**Inspection générale de  
l'Environnement et du  
Développement durable**

**Avis délibéré  
sur le projet de Centre culturel et culturel  
à La Courneuve (93)**

N° APJIF-2022-077  
en date du 08/12/2022

Illustration 4: Plan masse du projet

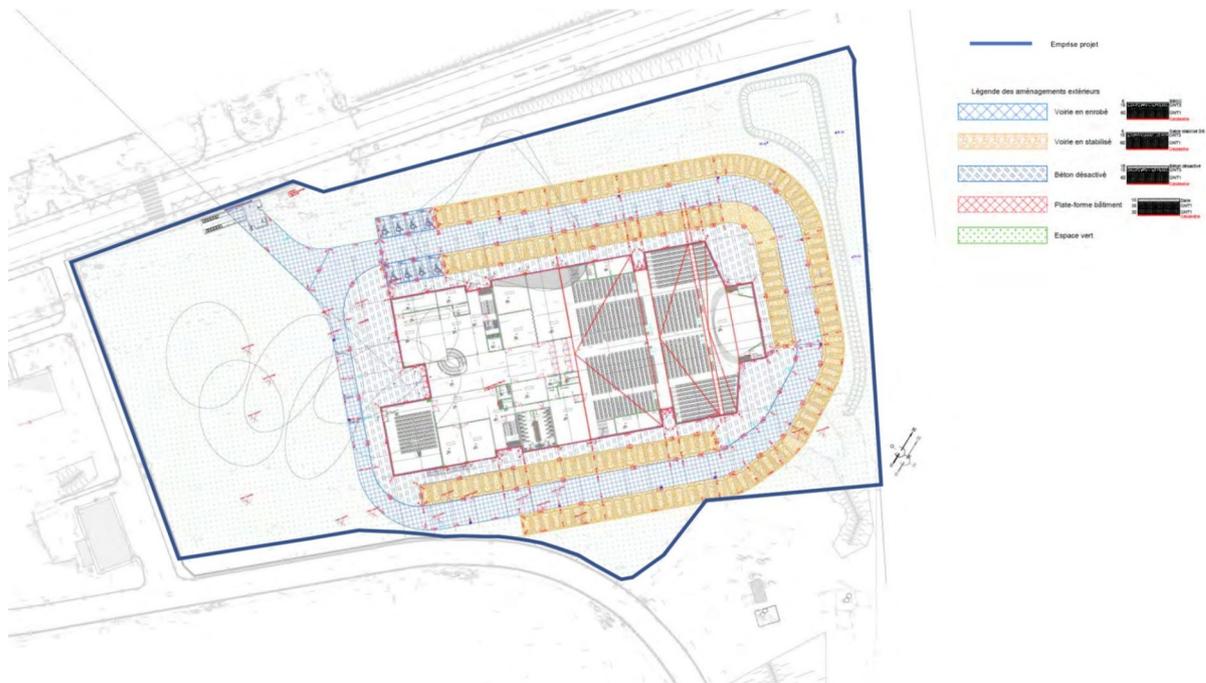
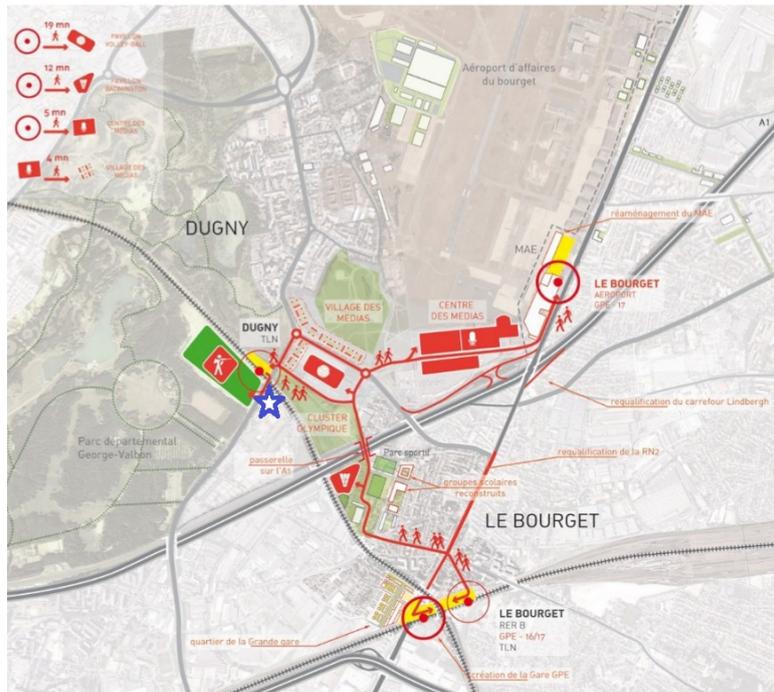
Les « espaces libres » représentent 12 340 m<sup>2</sup>, (cf. Illustration 4) et se répartissent comme suit :

Concernant ce dernier point, le dossier ne précise pas si cet espace de stationnement pour les « deux roues » est à destination de véhicules motorisés (sachant que 340 places pour les deux-roues non motorisées sont

annoncées dans deux locaux dans le bâtiment). Il ne précise pas non plus combien de places sont aménagées dans cet espace.

L'Autorité environnementale relève l'absence d'information dans l'étude d'impact sur la localisation des trois logements (dont celui du gardien), notamment sur les plans présentés dans l'étude d'impact (p. 47 à 49).

- préciser si les 274 m<sup>2</sup> d'espaces libres consacrés au stationnement des « deux roues » sont prévus pour des véhicules motorisés ou non, et le nombre de places de stationnement correspondant ;
- compléter l'étude d'impact par une présentation plus détaillée du contexte urbain dans lequel s'inscrit le projet ainsi que de ses évolutions prévisibles, en précisant notamment ses interactions avec les aménagements prévus à l'occasion des jeux olympiques et paralympiques de 2024 et de leur mutation après l'évènement.

Illustration 6 : Extrait du schéma régional de cohérence écologique

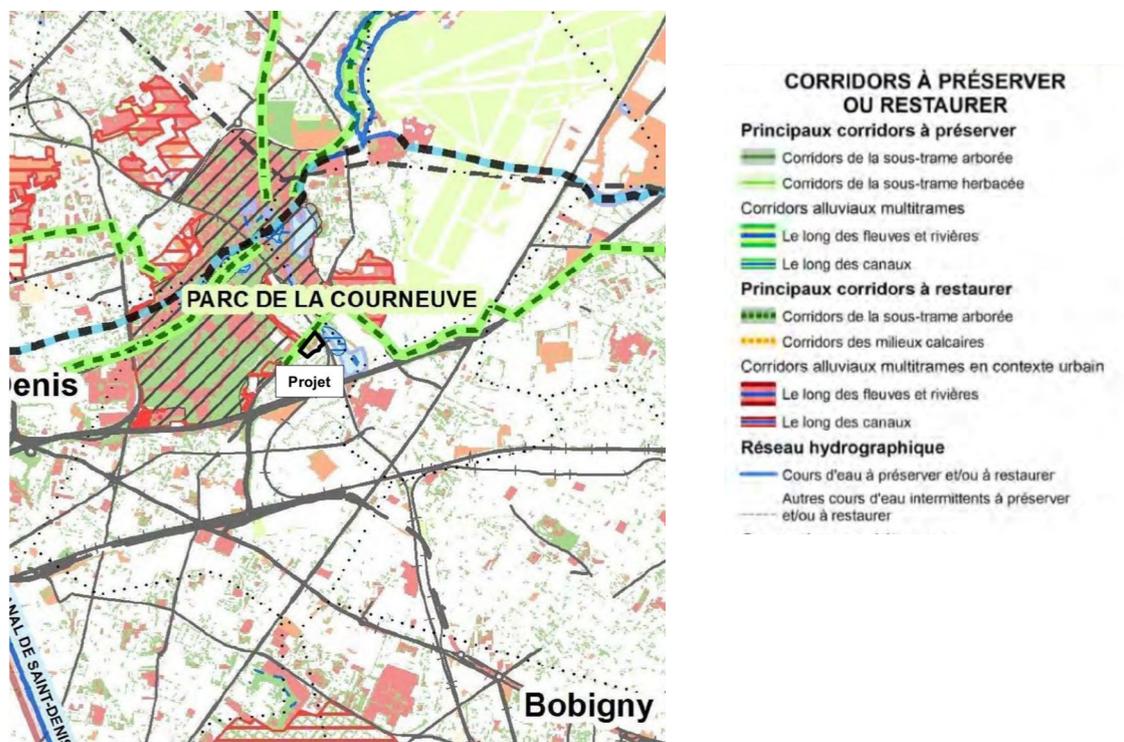
Le site du projet est également concerné un corridor écologique identifié par le schéma régional de cohérence écologique (SRCE) le long de sa limite avec le parc Valbon.

L'étude d'impact présente deux lacunes en termes de biodiversité. Le maître d'ouvrage opère en effet une mauvaise interprétation de l'atlas cartographique du SRCE (page 81) qui ne localise pas précisément de corridor écologique au droit du site (figure 6). Étant donné l'échelle utilisée pour ces cartographies, une analyse à l'échelle du projet aurait dû être conduite. Celle-ci aurait pu préciser le rôle du site dans le fonctionnement des continuités écologiques. En l'absence de cette analyse, il est possible que les enjeux relatifs aux continuités écologiques soient sous-estimés.

- **corriger les erreurs d'appréciation des enjeux de conservation des espèces d'oiseaux identifiées, et de compléter les inventaires réalisés par des prospections nocturnes ciblant les oiseaux et les amphibiens notamment ;**
- **reprendre, dans l'étude d'impact, l'ensemble de l'analyse d'évaluation des incidences et des mesures associées présenté dans le dossier de dérogation à la protection des espèces et de suivre les préconisations inscrites dans ce document;**
- **dimensionner les mesures compensatoires en suivant l'approche nationale standardisée du dimensionnement de la compensation écologique ;**
- **préciser les modalités de maîtrise foncière, de réalisation et de pérennisation des mesures compensatoires pendant toute la durée des atteintes du projet sur la biodiversité ;**
- **réaliser une étude d'incidence sur le réseau Natura 2000.**
